Änderung des Produktdesigns der Luftfilter-Sicherheitselemente von Donaldson

Das Produktdesign der Elemente **P780018, P780024, P780030, P780012, P780036, P782107, P782108 und P782109** wurde geändert. Die Elemente von Donaldson bieten weiterhin dieselbe Effizienz, Leistung und Installationsweise bei einem stabileren Aufbau. Die Ummantelung aus einem Metallgitter stellt die Stabilität und Filterfunktion des Elements sicher.

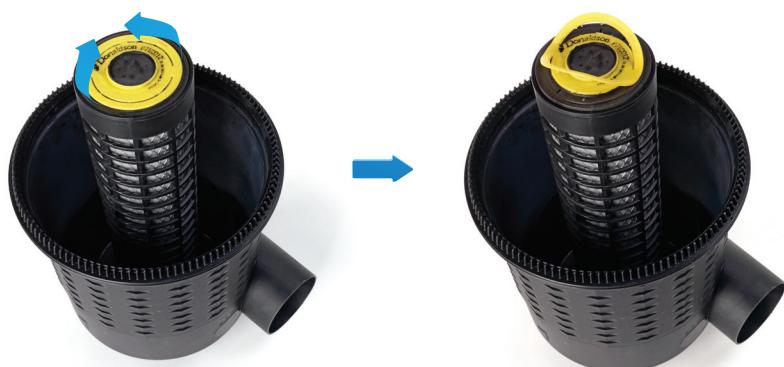
Gelbe Laschen für die einfache Wartung

Neue gelbe Laschen oben auf dem Sicherheitselement. Diese können vor der Installation des Elements hochgeklappt werden. Das erleichtert den Elementwechsel bei Wartungsarbeiten.

Graues Hochleistungsmedium Donaldson bietet die Sicherheitselemente mit einem qualitativ hochwertigen grauen Medium an, das dieselbe Effizienz und Leistung wie das Vorgängermedium erzielt.

Ummantelung aus einem Metallgitter

Durch die Ummantelung aus einem Metallgitter wird die Stabilität des Sicherheitselements auch bei extremer Feuchtigkeit sichergestellt.

Schwarzes Polyurethan (PU)

Hochwertiges schwarzes PU gewährleistet eine zuverlässige Versiegelung.

Tipp zur Installation: Klappen Sie die beiden gelben Laschen oben auf dem Element um. Dies ist nicht erforderlich, erleichtert aber die Wartungsarbeiten.
